**Avis délibéré de l’Autorité environnementale
sur la suppression du passage à niveau n°196
sur la RD 79, commune d'Escalquens (31)**

n°Ae : 2019-51

Avis délibéré n° 2019-51 adopté lors de la séance du 24 juillet 2019

Figure 4 : Comparaison des variantes 1 courte et 2 longue (Source dossier)

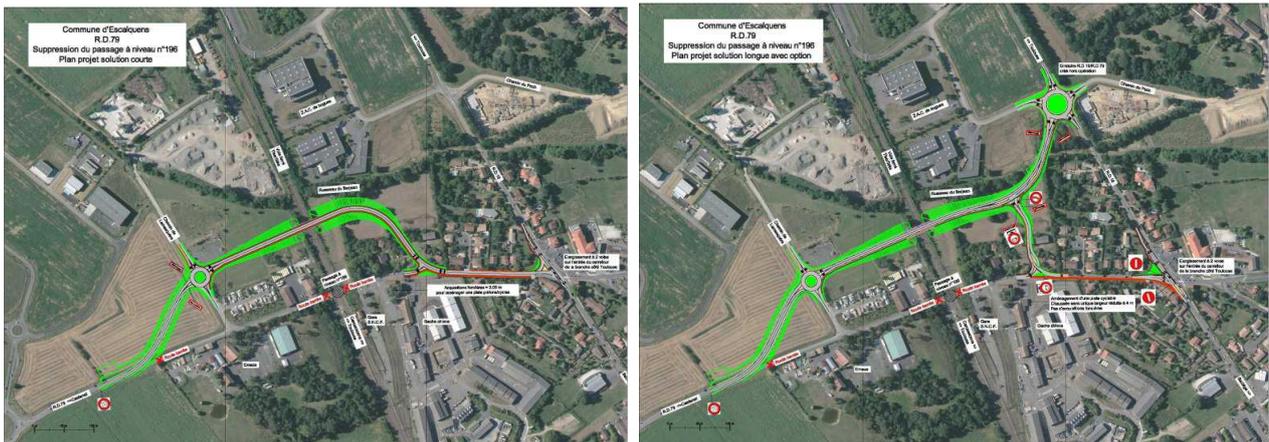
La variante courte est celle qui présente le moindre impact sur la biodiversité car elle évite la traversée du ruisseau du Berjean, l'un des principaux enjeux. Pour l'aménagement du chemin de la

Gare, la création d'une piste piétons-cycle de 3,50 mètres est possible sous réserve toutefois d'acquérir une bande de terrain de 3 mètres dans les trois propriétés bâties.

Le carrefour avec la voie secondaire de la variante longue permet l'évitement d'une mare et de l'impact associé sur les amphibiens, un franchissement plus perpendiculaire du ruisseau du Berjean avec réduction de l'impact sur la ripisylve de ce dernier et réduction de la longueur de l'ouvrage hydraulique. La variante longue 2 est présentée comme la seule apportant un fonctionnement satisfaisant aux heures de pointe du matin et du soir et évitant des impacts pour les riverains et celle qui permet la mise en œuvre la plus facile d'un cheminement actif.

L'analyse des variantes met en avant cinq enjeux environnementaux : population et santé humaine, biodiversité, sol, eau, patrimoine et paysage, et des critères fonctionnels et économiques (trafic à l'échelle du quartier à l'horizon 2023 et 2033). Ils sont qualifiés selon trois niveaux d'impact : moindre impact, moyen et majeur. L'Ae s'interroge, compte tenu des éléments dont elle dispose à la lecture du dossier, sur la qualification de l'impact retenu pour la variante courte « impact moyen » pour l'enjeu « population et santé » alors même que le dossier indique que celle-ci ne modifie pas les trafics des carrefours par rapport à ce que serait une situation « sans aménagement » et n'a aucun « effet induit ». De même la variante courte est considérée comme une variable d'impact majeur en ce qui concerne l'accès à la gare, car elle affecte trois propriétés riveraines pour aménager un cheminement piétons et cycles.

L'impact sur les terres agricoles n'est pas pris en compte par l'étude d'impact au motif qu'une partie du projet est située en ZAC.

Le critère fonctionnel d'amélioration du trafic analysé à l'horizon 2033 en tenant compte du prolongement futur de la RD 916 a manifestement joué un rôle déterminant dans le choix retenu.

L'Ae recommande de conduire l'analyse des variantes dans la perspective du projet d'ensemble constitué de la suppression du PN 196, du prolongement de la RD 916 et du pont-route sur la RD 94, et d'examiner à cette échelle l'hypothèse d'une redirection de l'ensemble des flux routiers vers ce dernier.

Figure 5 : Mesures d'évitement, de réduction et de compensation du projet. Source : dossier

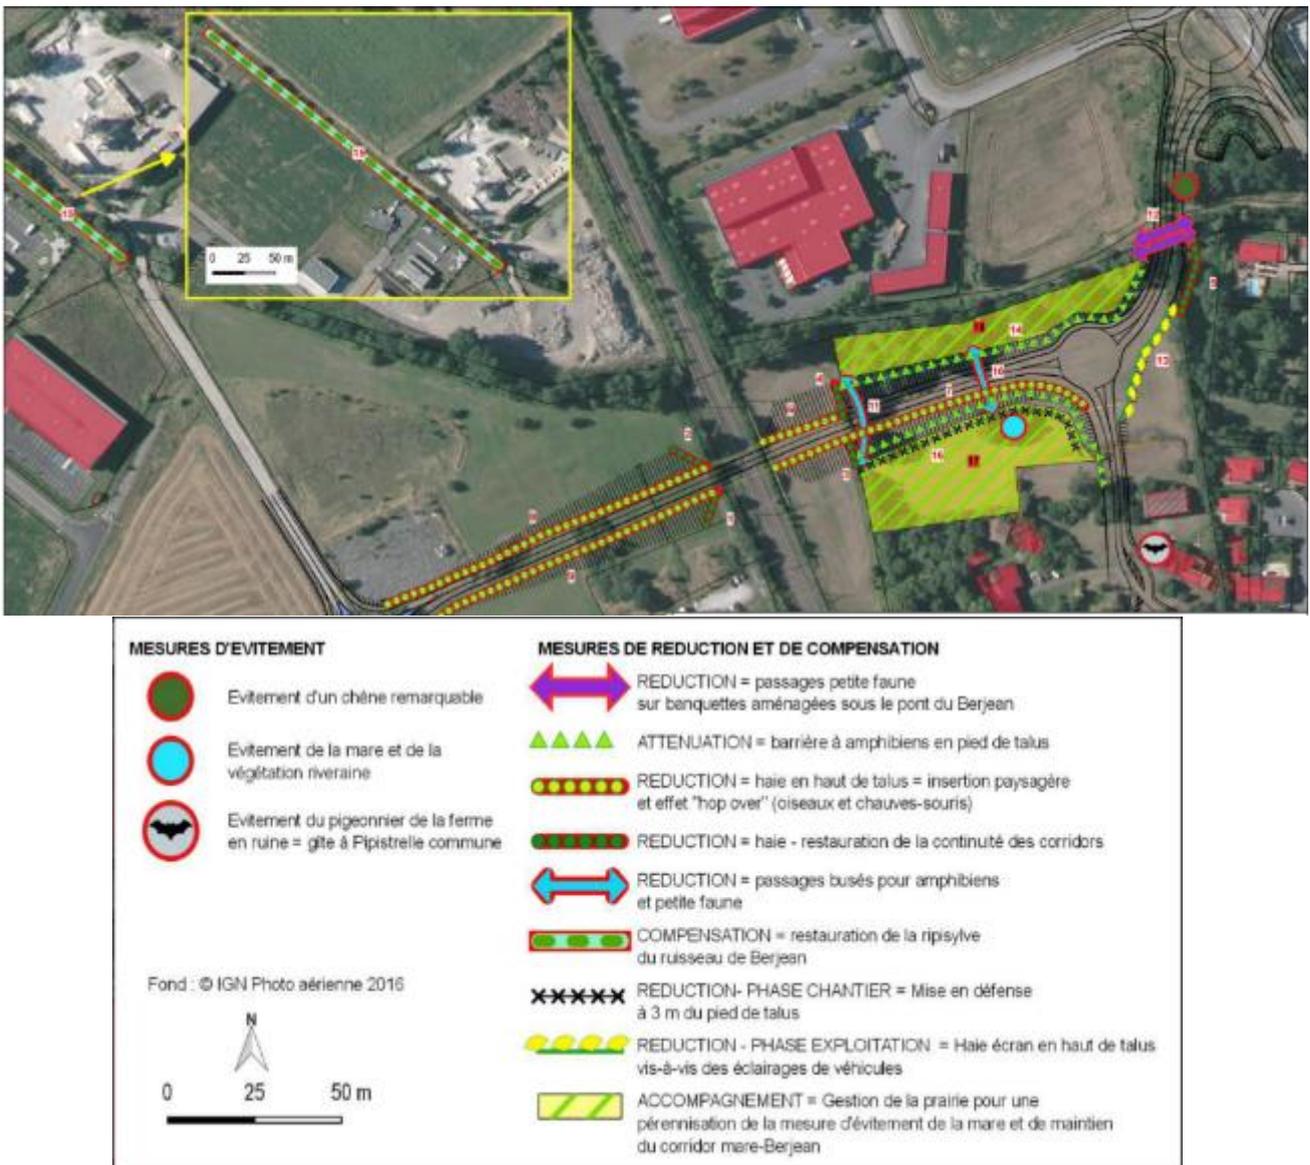
Les mesures d'évitement, de réduction et de compensation (ERC) proposées sont figurées et localisées de manière claire et précise sur la figure 97 du dossier, récapitulées et chiffrées dans le tableau 27. À l'échelle de la seule déviation de la RD 79, elles sont équilibrées et n'appellent pas d'observation majeure²⁶.

L'étude d'impact ne précise toutefois aucun élément de maîtrise foncière permettant au maître d'ouvrage de s'engager sur la mise en œuvre effective des mesures compensatoires.
